改善箇所説明図

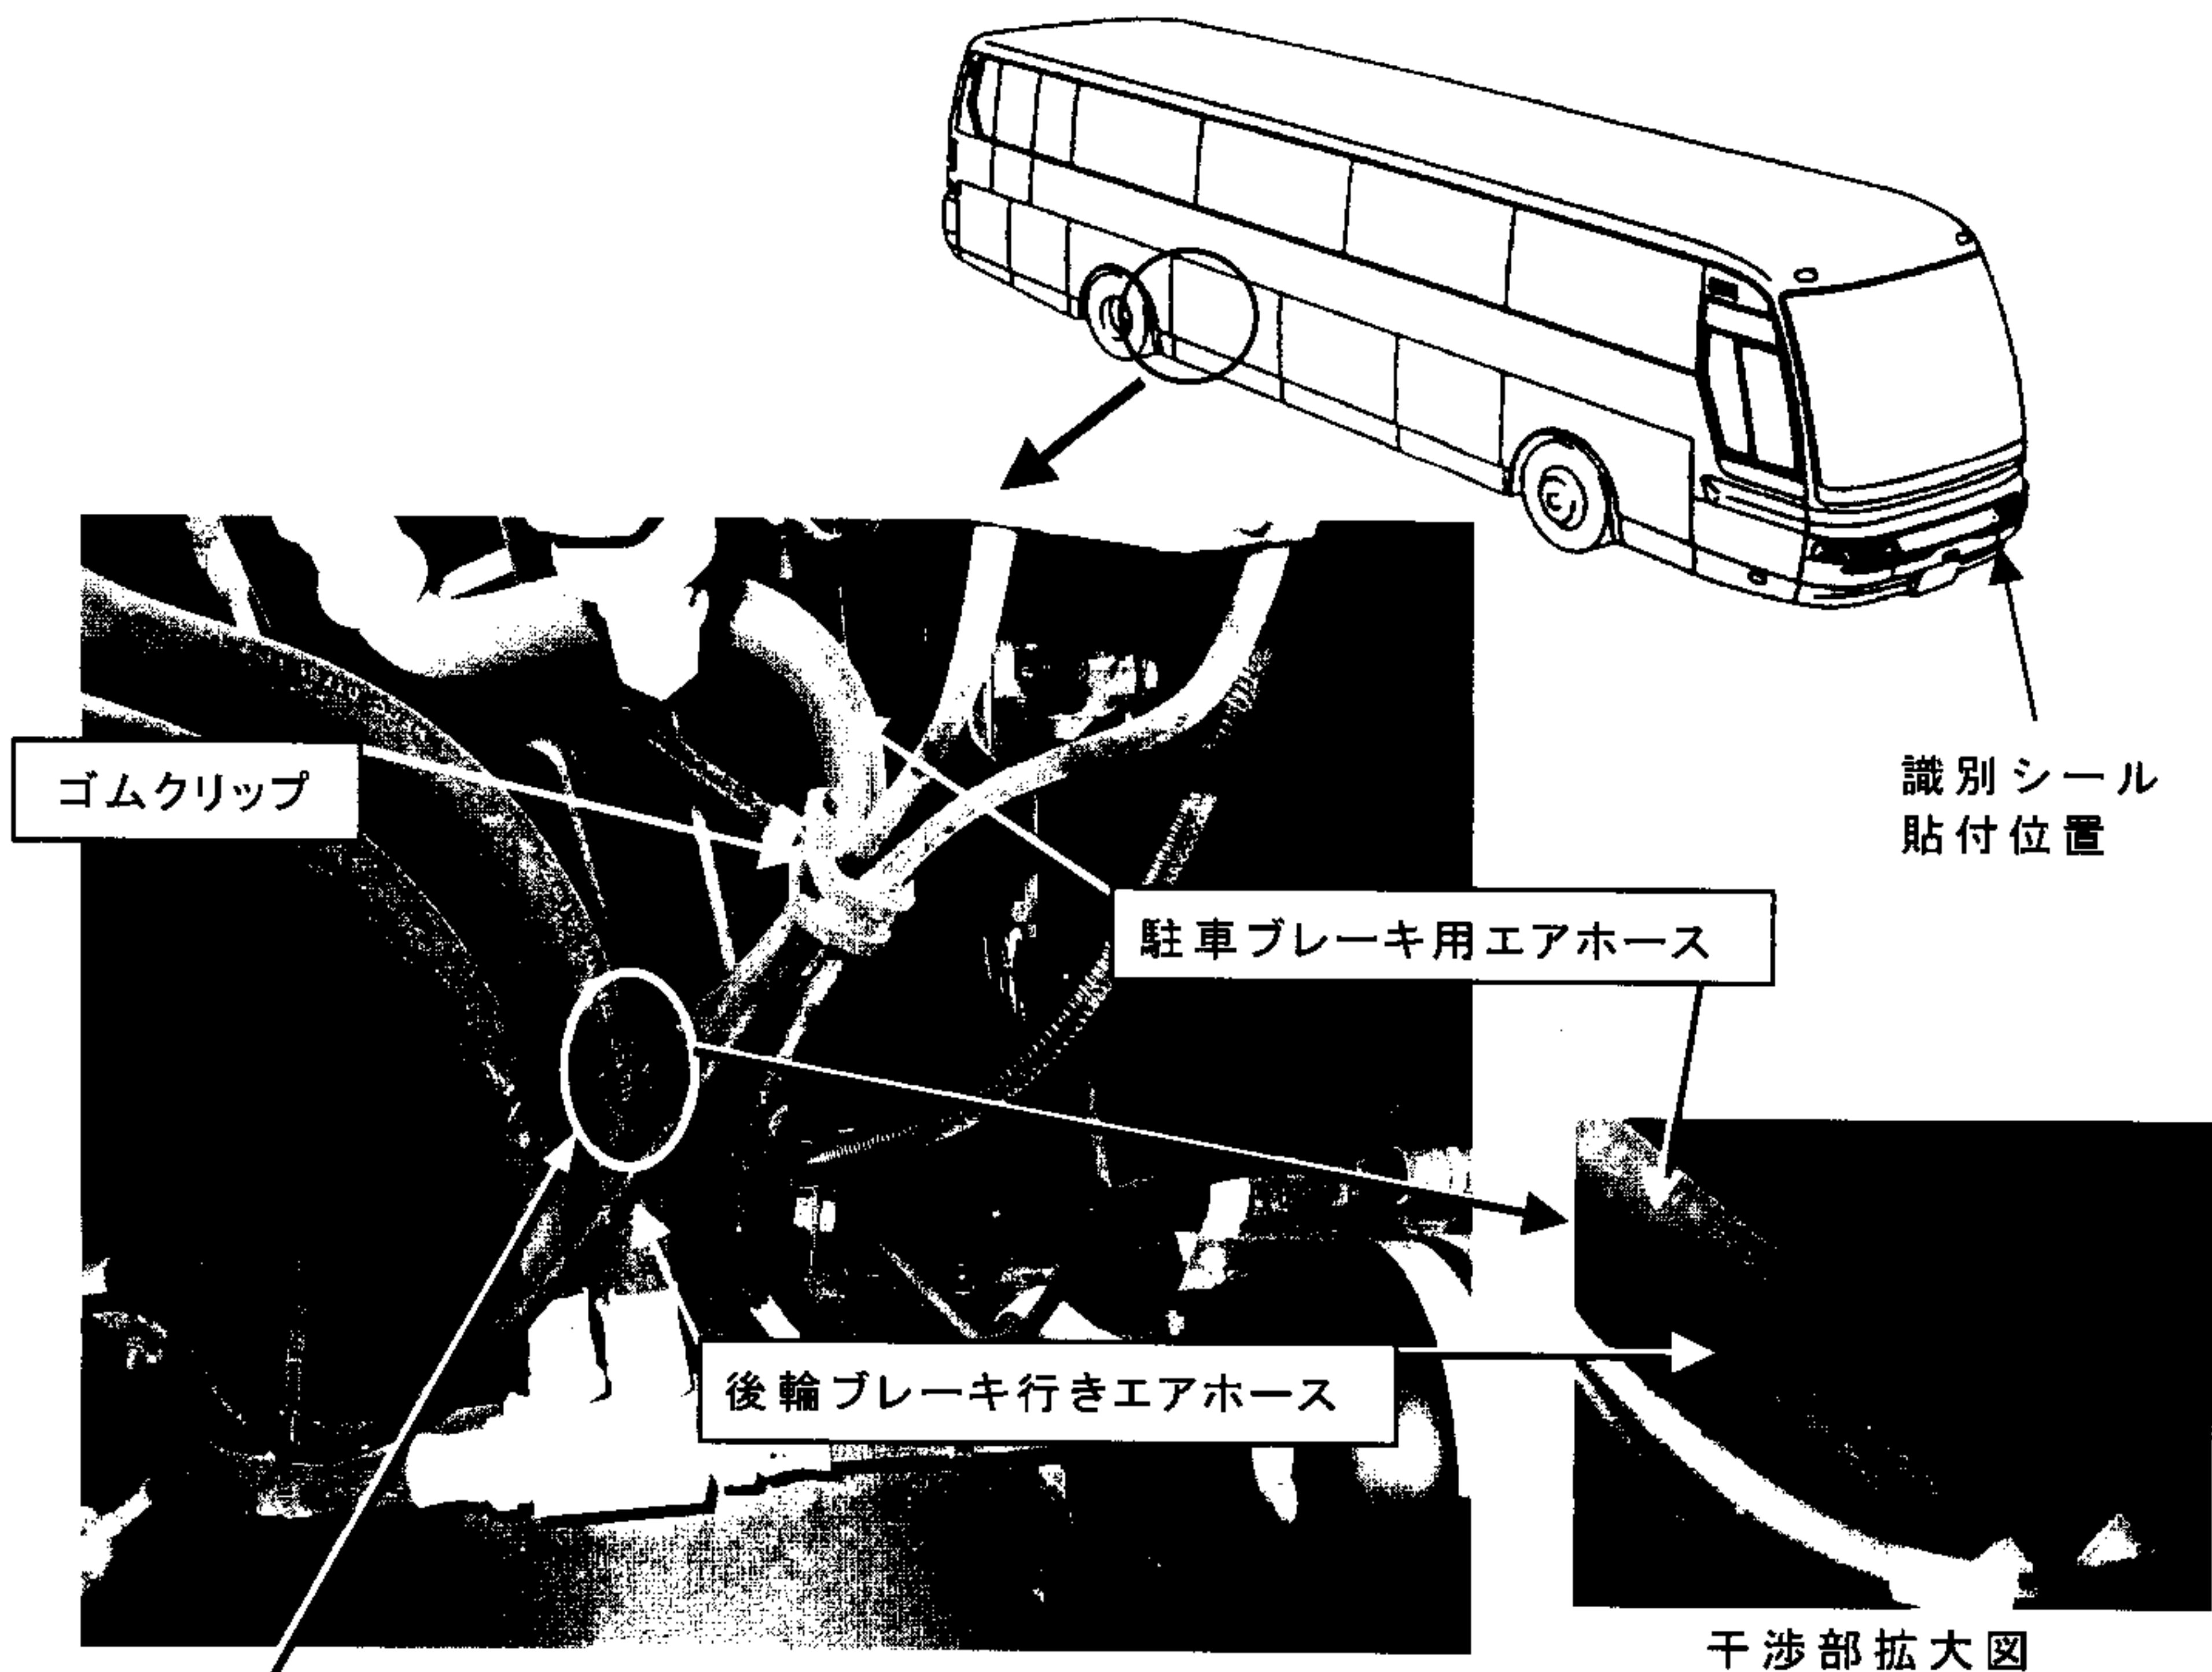
基準不適合箇所

後輪ブレーキ行きエアホースの固定具（ゴムクリップ）の支持位置が不適切なため、駐車ブレーキ用エアホースと干渉するものがある。そのため、このままの状態で使用を続けると、走行時の振動等で当該ホース同士がこすれて摩耗し、最悪の場合、ホースに穴が開いてエアが洩れ、制動力が不足する、又は駐車ブレーキが解除できなくなるおそれがある。

改善の内容

全車両、当該ホース固定具の位置を点検し、不適切なものは正規位置に修正するとともに、両ブレーキホースを新品と交換する。

識別：作業完了後、乗降扉開閉リッド裏に識別シール（φ15 白色）を貼付する。
